Informe Consolidado de Solicitud de Aclaraciones, Rectificaciones y/o Ampliación Excepcional al Estudio de Impacto Ambiental del Proyecto "Habilitación Extensión Metro Valparaíso Quillota - La Calera"

Nombre del Titular : Empresa De Los Ferrocarriles del Estado
Nombre del Representante Legal : Tatiana Sofia Gatica Navea
Dirección : Morandé 115

El presente Informe Consolidado de Solicitud de Aclaraciones, Rectificaciones o Ampliaciones al Estudio de Impacto Ambiental del proyecto "*Habilitación Extensión Metro Valparaíso Quillota - La Calera*", contiene las observaciones generadas en virtud de la revisión de la Adenda Complementaria.

De manera referencial, se entrega la cartografía referencial con los límites del área declarada Reserva Mundial de la Biosfera La Campana – Peñuelas.

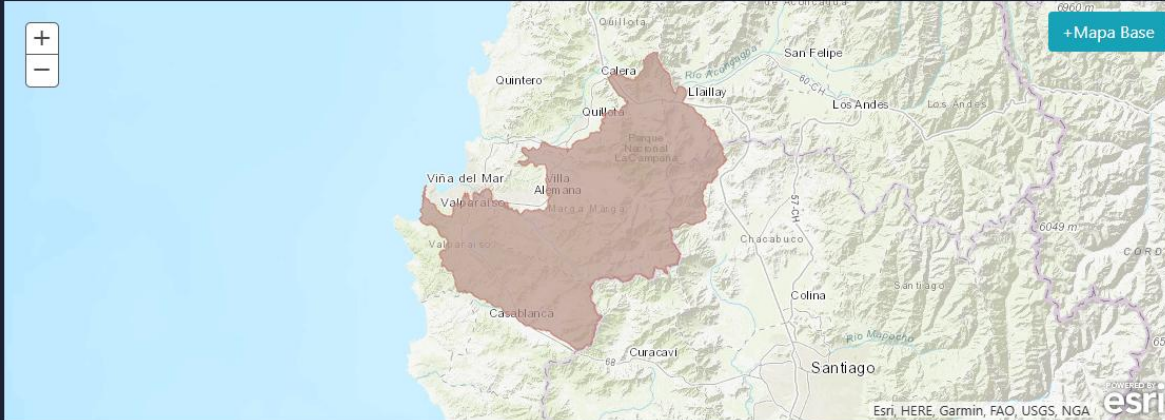
37. En relación con la respuesta N°47 del Anexo Ciudadano de la Adenda, se aclara al titular que la referencia a la “Reversa de la Biosfera” se refiere al área declarada Reserva Mundial de la Biosfera La Campana – Peñuelas y no al Parque Nacional La Campana. Por lo anterior, se solicita al Titular analizar el emplazamiento del Proyecto en relación con la Reserva Mundial de la Biosfera La Campana – Peñuelas sus efectos sobre esta zona, incluyendo en el análisis el objeto de su declaratoria.
